INDAGINI E STUDI IDRAULICI ED IDROLOGICI DI SUPPORTO ALLA REDAZIONE DEL NUOVO PIANO STRUTTURALE E DEL NUOVO PIANO OPERATIVO DEL COMUNE DI SAN CASCIANO IN VAL DI PESA

NOTA INTEGRATIVA

Richiesta integrazioni in merito alle indagini idrauliche, sismiche e geologiche (53/R/2011 e L.R. 41/18)

FIGURA 2 – ABITATO DI CERBAIA – MODELLO QUALITATIVO

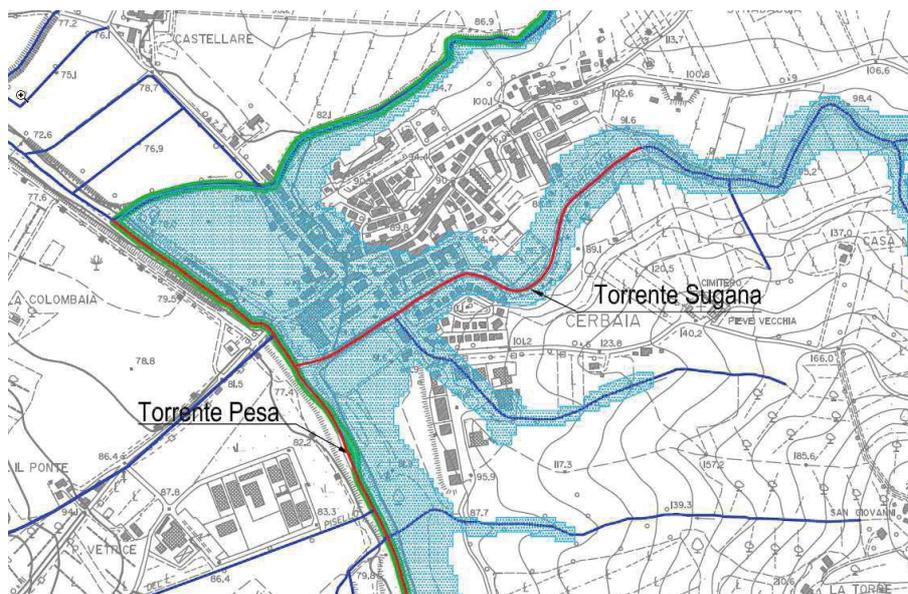
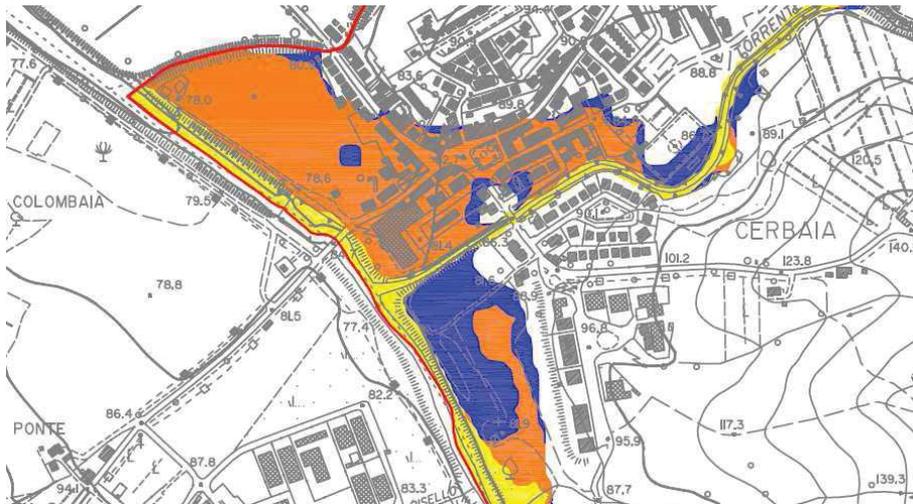
Al fine di verificare la taratura e bontà del modello implementato, sono stati confrontati i risultati del modello con lo studio idraulico analitico effettuato sui corsi d'acqua principali.

Come si ricava dalle immagini sopra riportate il modello qualitativo risulta coerente con il modello di dettaglio.
